經濟部智慧財產局專利什審查案被戰理由先行沒知書

第0九二二〇九〇三六三〇號發文文號:〈 九二〉智字三(1)02017字镣文日期:中華民國九十二年九月五日

份。若屋期未依通知內容辦理者,專利專賣機關得依現有資料頗行密查,請「童照。公司)若有具鑑反密資料或說明,請於文到次日建六十日內提出申復說明及有關反證資料一式二主旨:第○九○一三二八五二號專利再審查案經審查後發現尚有如說明三所述不明確之處, 台端(曾

男五國 Figure 5

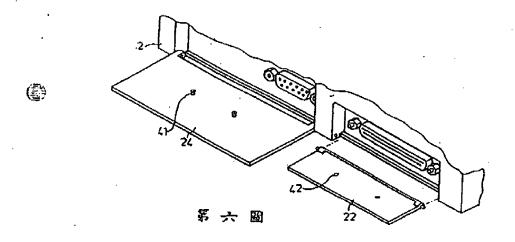
- 係有裝置之改變,其所迎用之技術原理乃愿習知,為旗習該項技術者所能與易完成者。告第二五六四一七號專利案所示,本案雖然在主板,子板之空問配置上有所變化,惟僅衡,已普通使用於Ÿ帶型電腦上,乃禁者慣用之既有技術,如附件八十四年九月一日公(二)按本案逗用子板連接器鉄口,支持選接器,以一對安裝元件附接於子板級口相對側之技
- 所能輕易完成者,依第二十條第二項之規定,不符發明專利要件。(三)綜上所述,本案儘條既有裝置之改變,乃迎用申請前既有之技術,而為與習該項技術者
